Questions des Amis du Parc du Fogo à la nouvelle équipe municipale avril 2014

A - Le projet de PLU, zonage

C - Le projet de réaménagement du parc du Fogo, phase 2

2) Le théâtre de verdure

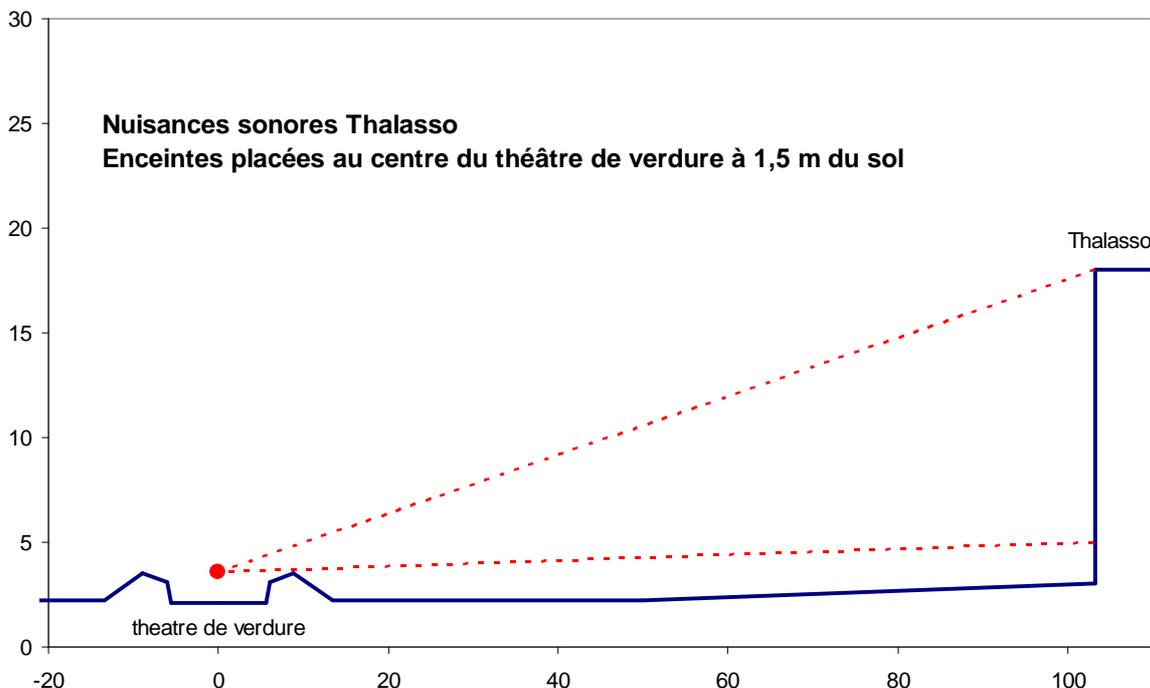
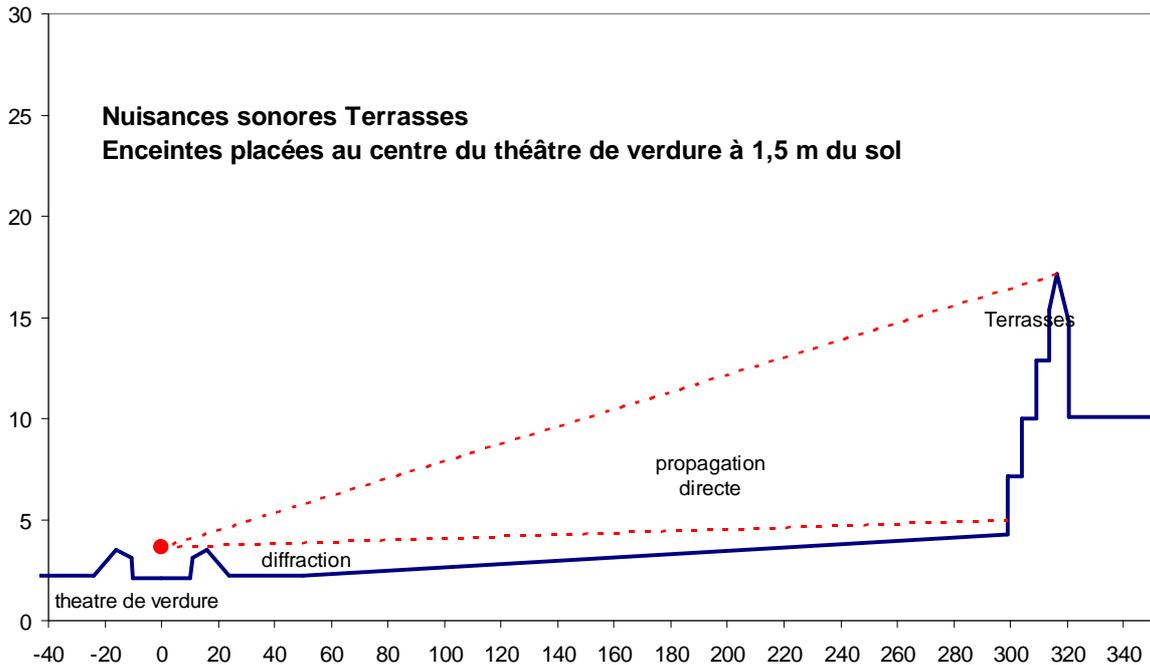
Le controversé projet de théâtre de verdure inquiète les riverains qui craignent d'une part des nuisances sonores et d'autre part la création d'un pôle d'attraction pour une population indésirable.

Rappelons également les interrogations sur la possibilité de réaliser ce type de remblai en zone inondable et sur la conformité du projet avec l'article N2 du PLU (constructions "en continuité de l'urbanisation existante").

Une étude acoustique réalisée en 2011 a conclu à un risque de dépassement des niveaux sonores admissibles pour la population dans les conditions de fonctionnement initialement prévues.

Le projet aujourd'hui présenté dans l'appel d'offres est sensiblement différent du projet initial (ayant fait l'objet de l'étude acoustique) en forme et dimensions : le plan de masse mentionne une hauteur de 2,5 m hors sol, le carnet de détail indique 1,4 m, alors que le projet initial prévoyait un merlon de 4,5 m de hauteur.

Dans la configuration actuelle, si les enceintes sont placées à 1,5 m du sol, la quasi-totalité de la Thalasso et des Terrasses de Kerjouanno sera exposée directement aux ondes sonores. Si les enceintes sont placées à 0,5 m du sol (ce qui n'est pas très satisfaisant d'un point de vue acoustique), les derniers étages de la thalasso seront exposés par propagation directe alors que les étages inférieurs et tous les étages de Terrasses seront touchés par diffraction.

Une mise à jour de l'étude acoustique s'impose donc.
